Parecer nº 328/SEMAD/SUPRAM SUL - DRRA/2022

PROCESSO Nº 1370.01.0056406/2022-11

Parecer Único de LAS/RAS nº 328/SEMAD/SUPRAM SUL - DRRA/2022				
Nº Documento do Parecer Único vinculado ao SEI: 58285320				
PA COPAM Nº: 3383/2022		SITUAÇÃO: Sugestão pelo deferimento		
EMPREENDEDOR:	MUNICIPIO DE SAO TOMAS DE AQUINO	CNPJ:	18.241.364/0001-29	
EMPREENDIMENTO:	MUNICIPIO DE SAO TOMAS DE AQUINO	CNPJ:	18.241.364/0001-29	
MUNICÍPIO(S):	São Tomas de Aquino	ZONA:	Urbana	
COORDENADAS GEOGRÁFICAS (DATUM):	LAT/Y: 20°47'11.82"S	LONG/X: 47°06'33.84"O		
CRITÉRIO LOCACIONAL INCIDENTE: <ul style="list-style-type: none">• Não há incidência de critério locacional				
CÓDIGO:	PARAMETRO:	ATIVIDADE PRINCIPAL DO EMPREENDIMENTO (DN COPAM 217/17):	CLASSE	CRITÉRIO LOCACIONAL
E-03-06-9	Vazão média prevista 2,22 L/s	Estação de tratamento de esgoto sanitário	2	0
CONSULTORIA/RESPONSÁVEL

Parecer Técnico de LAS/RAS nº 328/SEMAD/SUPRAM SUL - DRRA/2021

Figura 02. Pontos de Amostragem. **Fonte.** Ofício de cumprimento de condicionantes – Item 3, SLA 3383/2022.

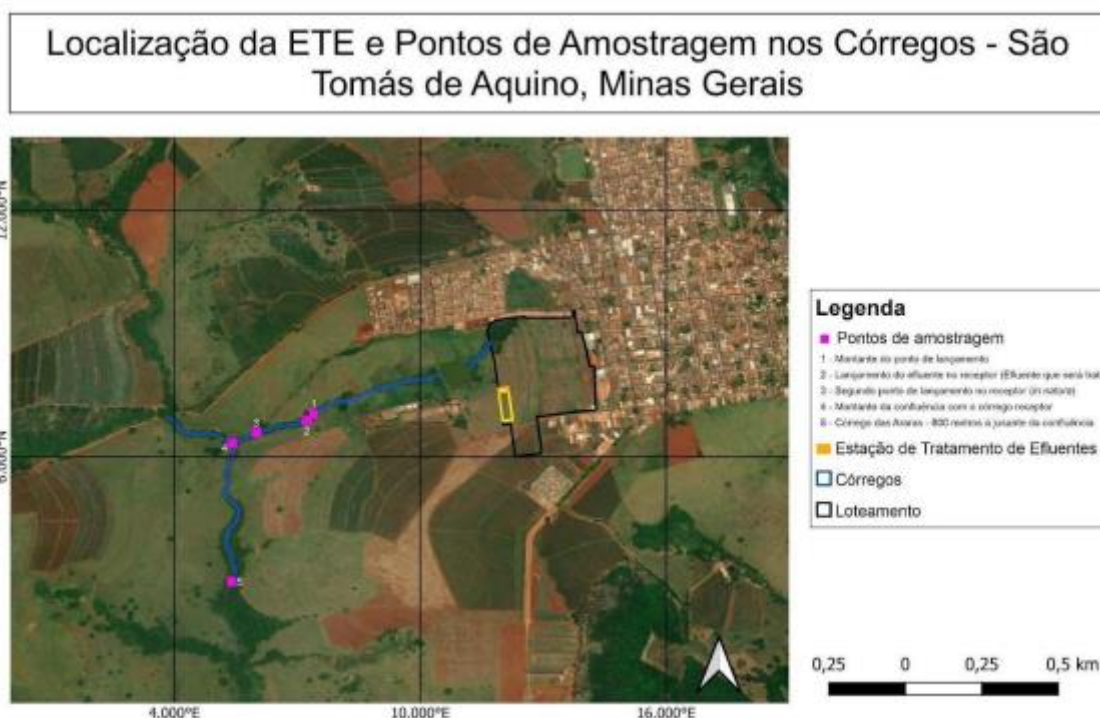
Atualmente, o córrego afluente do Ribeirão das Araras recebe 2 pontos de descarga de efluente sanitário, sem prévio tratamento. A ETE do loteamento Residencial Ouro Verde irá captar o efluente do ponto 2 (figura 02) para tratá-lo e posteriormente fazer o lançamento no recurso hídrico. O ponto 2 localiza-se a aproximadamente 250 metros a montante do ponto de confluência com o Ribeirão das Arara.

O ponto 3 (figura 2) lança o efluente *in natura* no córrego, e não possui previsão para receber tratamento antes de ser lançado. Para dar continuidade ao licenciamento da Estação de Tratamento de Efluentes Sanitários (ETE), foi solicitado o Estudo de autodepuração do recurso hídrico que receberá o efluente tratado, descrita mais abaixo.

Nesta situação, o Oxigênio Dissolvido mínimo do percurso estudado foi de 5,33 mg/L. De acordo com o que preconiza a legislação, para o lançamento de efluente em recursos hídricos, o oxigênio dissolvido precisa manter-se acima de 5 mg/L. Para a realização do presente estudo, foram coletadas amostras de água em um ponto do córrego receptor, afluente do Ribeirão das Araras – ponto 1 da figura 2, e em dois pontos do Ribeirão das Araras – pontos 4 e 5 da figura 2, para análise de oxigênio dissolvido.

No ponto 1, o resultado encontrado foi de 8,36 mg/L; no ponto 4, de 7,73 mg/L e; no ponto 5, de 5,81 mg/L. Através destas análises laboratoriais e dos resultados observados com o estudo, conclui-se que após o lançamento do efluente ocorre a diminuição do oxigênio dissolvido, mas o córrego consegue se auto depurar. É importante salientar que com a captação do efluente do ponto 2 pela Estação de Tratamento, os resultados melhoram, sendo esta uma medida importante para a qualidade dos recursos hídricos.
